新旧対照表

| 修正後  | 修正前  | 備考 |
|--|--|----|
| <p>平成24年度「地層処分の安全審査に向けた評価手法等の整備」報告書（平成25年3月）<br/>平成25年3月31日</p> <p>1. 序論<br/>（修正無し）</p> <p>1.3 成果概要</p> <p>1.3.1 廃棄体・人工バリア材の性能評価モデルの整備<br/>（修正無し）</p> <p>(2) 放射化金属の腐食モデルの作成<br/>（修正無し）</p> | <p>平成24年度「地層処分の安全審査に向けた評価手法等の整備」報告書（平成25年3月）<br/>平成25年3月31日</p> <p>1. 序論<br/>（記載省略）</p> <p>1.3 成果概要</p> <p>1.3.1 廃棄体・人工バリア材の性能評価モデルの整備<br/>（記載省略）</p> <p>(2) 放射化金属の腐食モデルの作成<br/>（記載省略）</p> |    |

図 1.3-6 三乗則に基づいて算出した 180°C及び 80°C～120°C (H23 年度に取得) のジルカロイの腐食速度定数のアレニウスプロット  
(修正無し)

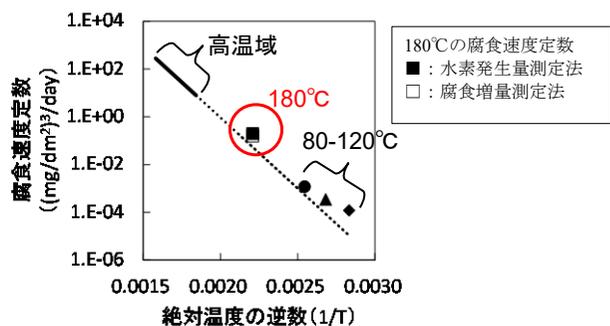
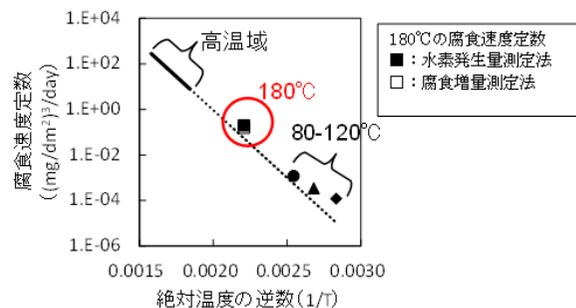
塩分濃度と酸化還元電位がジルカロイの腐食に及ぼす影響を確認するため、NaCl 溶液中及び大気平衡条件でのジルカロイの腐食試験を行った。その結果、NaCl 成分は、温度ほどはジルカロイの腐食に影響を及ぼさないこと、有意な溶存酸素が存在する大気平衡条件における 80°C～120°Cでの 121 日間までの範囲におけるジルカロイの腐食量の程度は、脱酸素条件とは大きく異なることをそれぞれ確認した。

塩分濃度と酸化還元電位がジルカロイの腐食に及ぼす影響を確認するため、NaCl 溶液中及び大気平衡条件でのジルカロイの腐食試験を行った。その結果、これらの因子は、温度ほどはジルカロイの腐食に影響を及ぼさないことがわかった。

図の修正

表 2.3-2 試験に用いたジルカロイ試料の作成手順

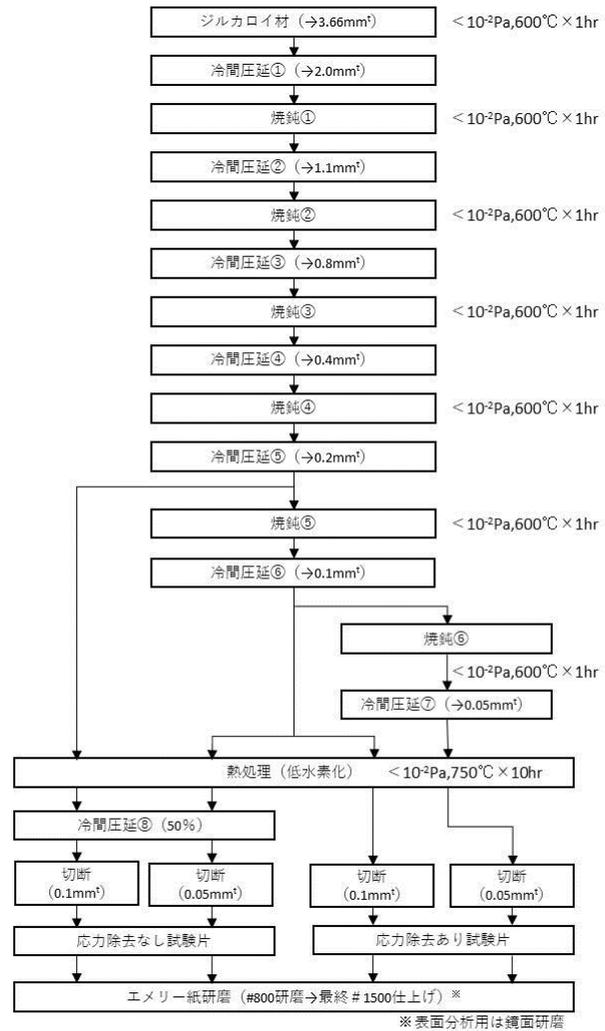
表の修正

図 2.3-4 180°C脱酸素条件で 121 日間腐食させたジルカロイ試料表面についての TEM 観察結果、TEM-電子線回折結果及び TEM-EDX 分析結果

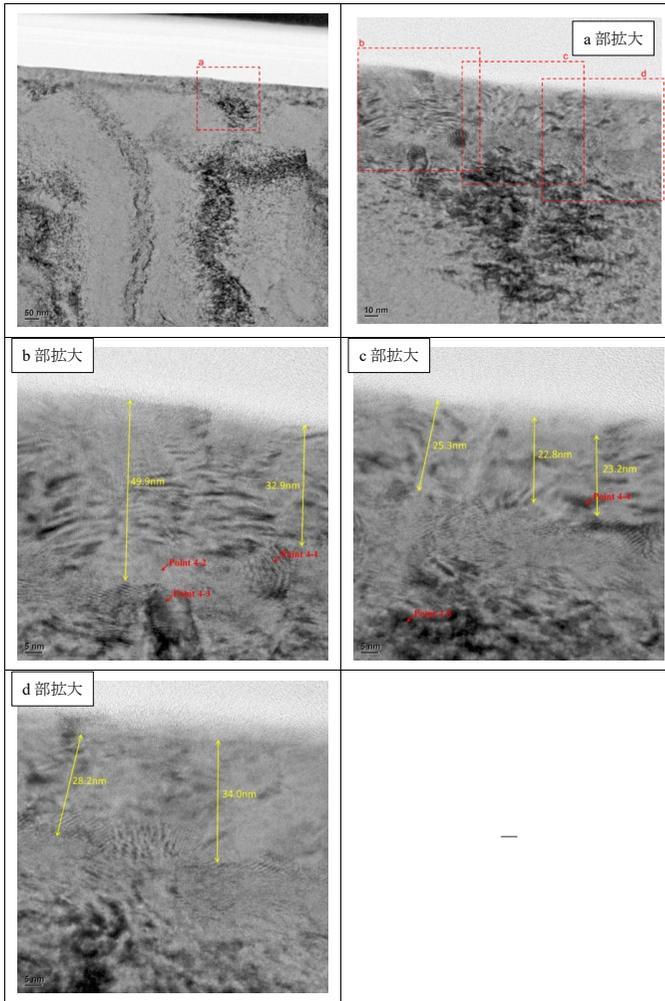
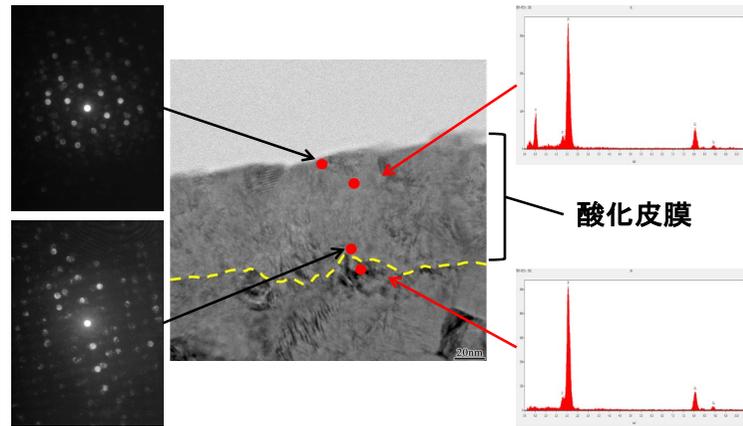
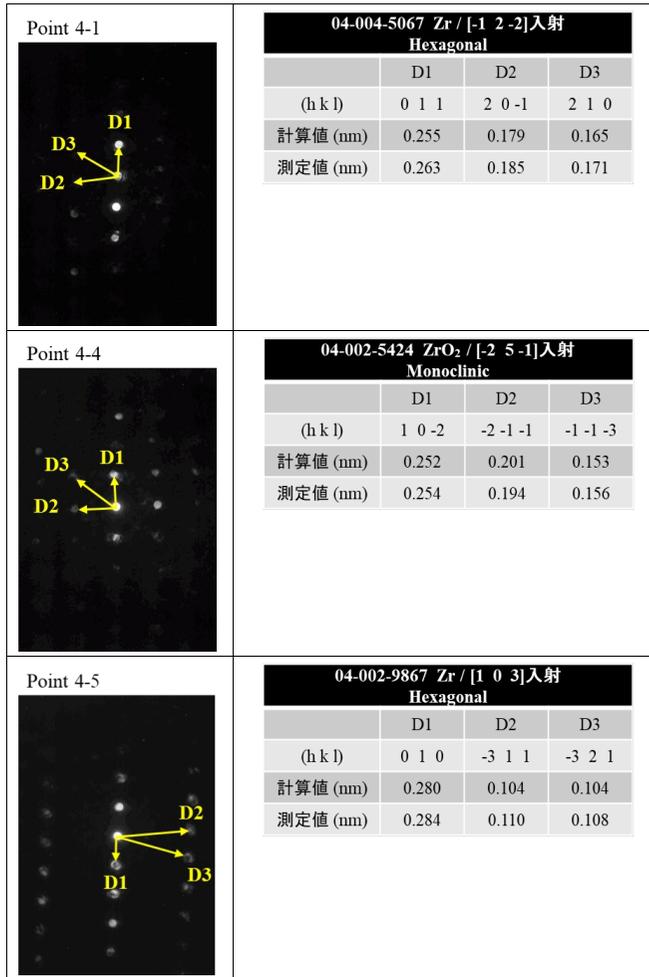
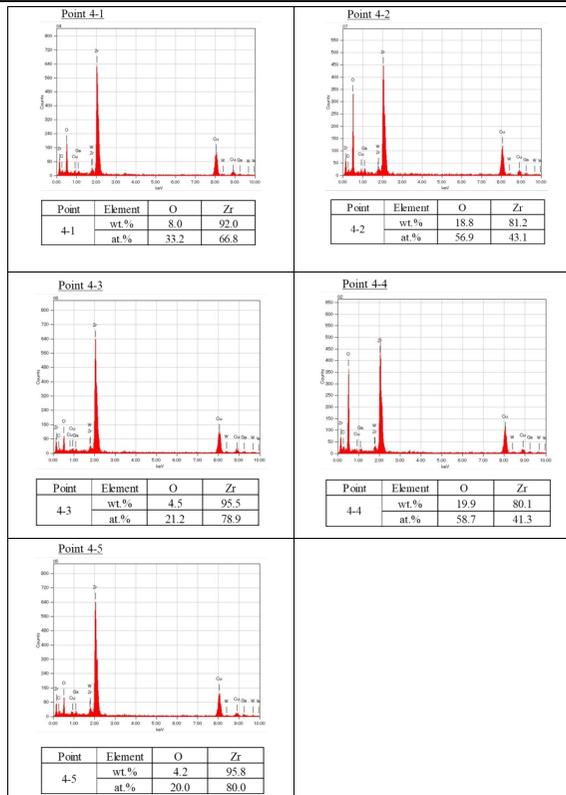
図の修正

図 2.3-4 180°C脱酸素条件で 81 日間腐食させたジルカロイ試料表面の写真と元素分析結果及び電子線回折結果 (左上) 酸化皮膜表面側の電子線回折写真、(左下) 酸化皮膜基盤側の電子線回折写真、(右上) 酸化皮膜の元素分析結果 (EDX 定性分析)、(右下) ジルカロイ基盤の元素分析結果 (EDX 定性分析)

図 2.3-5 (a) 水素発生量測定法と、(b) 腐食増量測定法による180°Cの脱酸素条件でのジルカロイ試料の腐食深さ(腐食量)と時間の関係

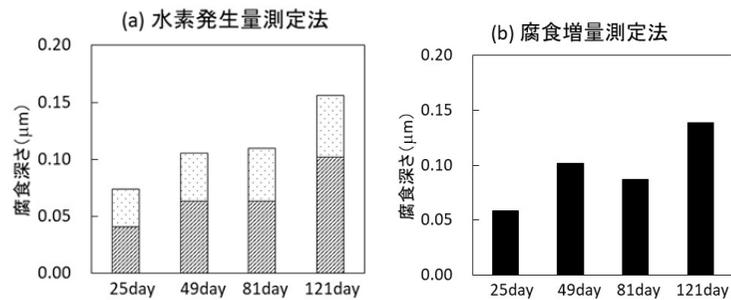
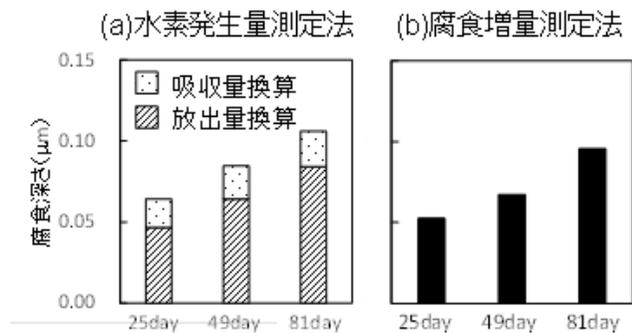
また、図 2.3-5(a)から、水素発生量の総量のうち吸収水素量の割合は試験期間を通して 34~44% であることがわかる。平成 23 年度に実施した 80°C、100°C及び 120°Cの条件では、水素発生量のうちそれぞれ約 75%、75%、70%の水素がジルカロイに吸収されていた。さらに、既往研究<sup>(5)</sup>における 30°Cでの吸収水素量は約 90%であることから、温度が高いほど吸収水素量の割合が低下する傾向が見られる。

また、図 2.3-5(a)から、水素発生量の総量のうち吸収水素量の割合は試験期間を通して 21~27% であることがわかる。平成 23 年度に実施した 80°C、100°C及び 120°Cの条件では、水素発生量のうちそれぞれ約 75%、75%、70%の水素がジルカロイに吸収されていた。さらに、既往研究<sup>(5)</sup>における 30°Cでの吸収水素量は約 90%であることから、温度が高いほど吸収水素量の割合が低下する傾向が見られる。

図の修正

図 2.3-6 180°C脱酸素条件下でのジルカロイ試料の腐食深さと腐食時間の立方根との関係

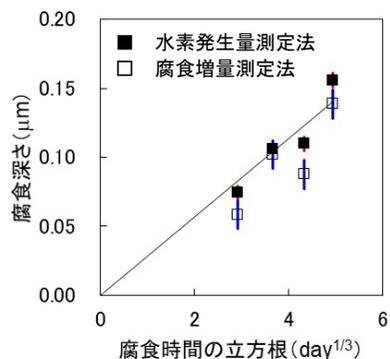
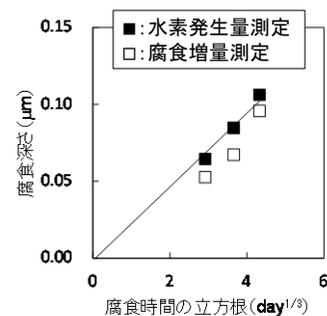
図 2.3-5(a),(b)に示した腐食深さと腐食時間の立方根との関係を図 2.3-6 に示す。同図には、各測定法に係る誤差範囲を示す。このうち、水素発生量測定法については水素ガス放出量の定量における水素ガス濃度の誤差に加えてジルカロイ試験片の表面積の誤差を考慮した。また、腐食増量測定法については重量測定における重量差の誤差に加えてジルカロイ試験片の表面積の誤差を考慮した。図 2.3-6 の水素発生量測定法から換算した腐食深さに着目すると、概ね原点を通る直線上に整理できることから、180°Cにおいても三乗則で整理可能であることがわかった。

図 2.3-6 の水素発生量測定法から換算した腐食深さに着目すると、原点を通る直線上に整理できることから、180°Cにおいても三乗則で整理可能であることがわかった。

図の修正

図 2.3-7 三乗則に基づいて算出した 80°C~120°C及び 180°C のジルカロイの腐食速度定数のアレニウスプロット

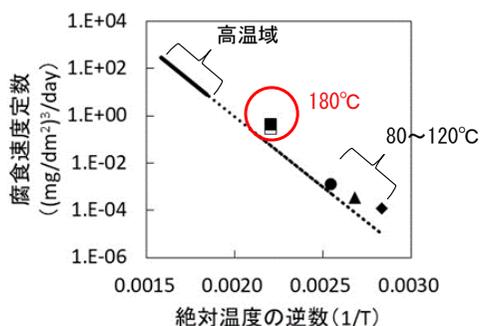
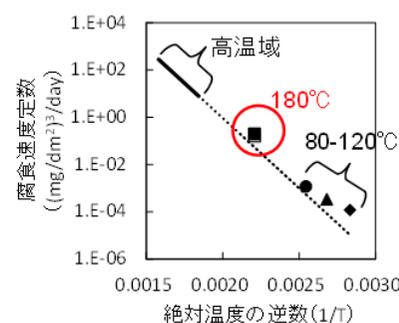
図の修正

図 2.3-8 80°C～120°Cまでの脱酸素条件での脱イオン水中及び80°Cの脱酸素条件でのNaCl溶液中におけるジルカロイ試料の腐食深さと腐食時間の立方根との関係

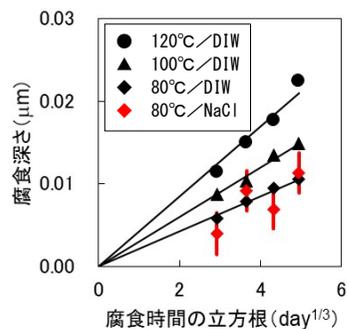
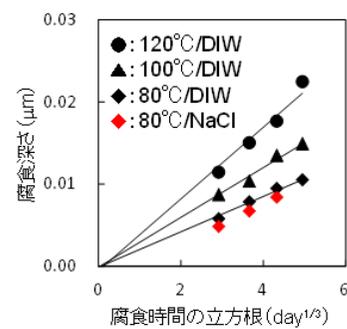
| <p>2.3.2(1)に示した水素発生量測定法を用いて、80°Cの脱酸素条件において 1.0 mol/l の NaCl 溶液中でのジルカロイ試料の腐食試験を実施し腐食量を定量した。</p> <p>(2) 結果と考察</p> <p>水素発生量から換算した腐食深さと腐食時間の立方根との関係を図 2.3-8 に示す。<u>同図には、水素ガス放出量及び吸収水素量の定量に係る誤差を考慮した誤差範囲を示す。このうち、水素ガス放出量の定量に係る誤差については、水素ガス濃度の誤差に加えてジルカロイ試験片の表面積の誤差も考慮した。また、図 2.3-8 には、平成 23 年度に得られた脱酸素条件の脱イオン水中での腐食深さも併記している。</u></p> <p>図 2.3-8 より、<u>80°Cの脱酸素条件の脱イオン水中でのジルカロイの腐食量は、同じ温度の脱酸素条件の NaCl 溶液中での腐食量の誤差範囲内であり、塩分濃度 (Na イオン、塩化物イオン) は、温度ほどはジルカロイの腐食に有意な影響を及ぼさないことがわかった。</u></p> | <p>2.3.2(1)に示した水素発生量測定法を用いて、80°Cの脱酸素条件において 1.0 mol/l の NaCl 溶液中でのジルカロイ試料の腐食試験を実施し腐食量を定量した。</p> <p>(2) 結果と考察</p> <p>水素発生量から換算した腐食深さと腐食時間の立方根との関係を図 2.3-8 に示す。</p> <p>図 2.3-8 には、平成 23 年度に得られた脱酸素条件の脱イオン水中での腐食深さも併記している。</p> <p>図 2.3-8 より、塩分濃度 (Na イオン、塩化物イオン) は、温度ほどはジルカロイの腐食に影響を及ぼさないことがわかった。</p> | <p>追加</p> <p>追加</p> |

図の修正

図 2.3-9 80°C～120°Cまでの大気平衡条件（酸素あり）及び脱酸素条件（酸素なし）の脱イオン水中におけるジルカロイ試料の腐食深さと腐食時間の立方根との関係

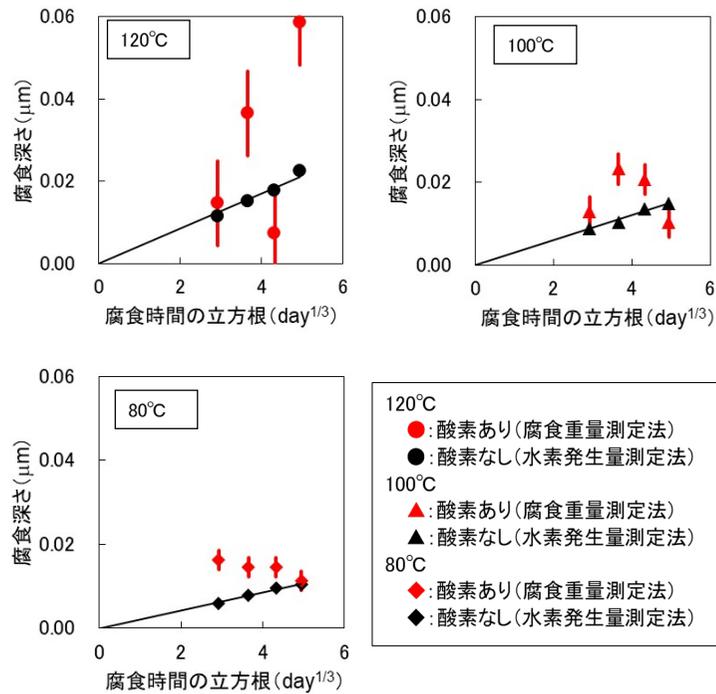
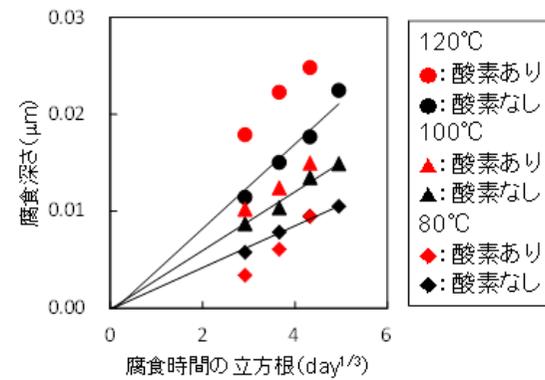
| <p>(2) 結果と考察</p> <p><u>脱酸素条件 (酸素濃度<math>\leq 0.1</math> ppm) の脱イオン水中においては水素ガスが検出されたが、大気平衡条件 (酸素濃度約 20 vol%) では、80°C、100°C及び 120°Cの温度条件において水素ガス量は定量下限値以下 (<math>\leq 2.1 \times 10^{-3}</math> cm<sup>3</sup>) であった。このため、腐食重量測定法で得られたデータに基づきジルカロイ試料の腐食深さを算出した。</u></p> <p>各温度における大気平衡条件での腐食深さと腐食時間の立方根との関係を図 2.3-9 に示す。<u>同図には、重量測定に係る誤差を考慮した誤差範囲を示す。この重量測定に係る誤差については、重量差の誤差に加えてジルカロイ試験片の表面積の誤差も考慮した。また、図 2.3-9 には、平成 23 年度に水素発生量測定法により得られた脱酸素条件の脱イオン水中での腐食深さも併記している。図 2.3-9 より、いずれの温度においても、大気平衡条件では、脱酸素条件に比べてジルカロイの腐食深さが大きくなる傾向が認められるものの、平成 23 年度に得られた脱酸素条件のような腐食深さの時間依存性は認められない。また、80°C及び 100°Cの条件については温度依存性も認められない。</u></p> | <p>(2) 結果と考察</p> <p><u>いずれの温度においても、気相中への水素ガス発生量とジルカロイ試料への吸収水素量のいずれも検出下限以下であったため、腐食重量測定法で得られたデータに基づきジルカロイ試料の腐食深さを算出した。</u></p> <p>各温度における大気平衡条件での腐食深さと腐食時間の立方根との関係を図 2.3-9 に示す。</p> <p>図 2.3-9 には、平成 23 年度に得られた脱酸素条件の脱イオン水中での腐食深さも併記している。図 2.3-9 より、120°Cでは脱酸素条件に比べて大気平衡条件における腐食量が若干多いものの、80°Cと 100°Cではほぼ同じであることがわかる。</p> | <p>記載の<br/>適正化</p> <p>追加</p> <p>記載の<br/>適正化</p> |

図の修正

図 2.3-10 80℃、100℃、120℃及び 180℃において、水素発生量測定法及び腐食重量測定法で得られたデータに基づくジルカロイ試料の腐食深さの関係

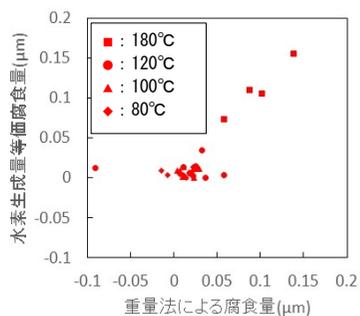
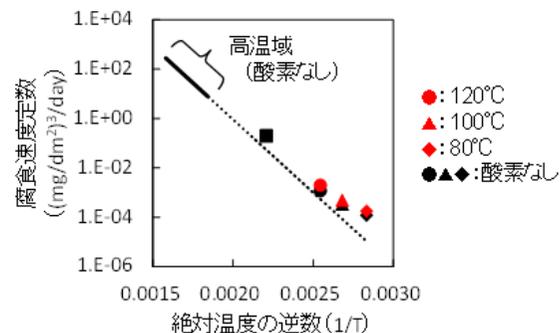
図 2.3-10 は、脱酸素条件の結果も含めた 80～180°Cまでの温度条件において、腐食重量測定法で得られたデータに基づくジルカロイ試料の腐食深さと、水素発生量測定法で得られたデータに基づく腐食深さとの関係を示す。図より、180°Cの条件にお

いては、腐食重量測定法から得られる腐食深さは水素発生量測定法の結果と良い相関性を示し、傾き約1の直線を形成しているが、180℃の条件に比べてジルカロイ試料の腐食量が少ない120℃以下の温度条件においては、腐食重量測定法による腐食深さの値は大きくばらついていることがわかる。このことから、ジルカロイの腐食量が少ない場合には、上述の重量差の誤差及びジルカロイ試験片の表面積の誤差として、ここで評価している以上に誤差が存在していることを示唆するものである。

以上のことから、本試験において腐食重量測定法により得られた結果からは、大気平衡条件におけるジルカロイの腐食メカニズムについての議論を行うことはできないものとする。

腐食速度定数を直接的に比較することはできないものの、図 2.3-10 から、溶存酸素がジルカロイの腐食に及ぼす影響は、温度に比べると小さいことが推察される。

図の修正
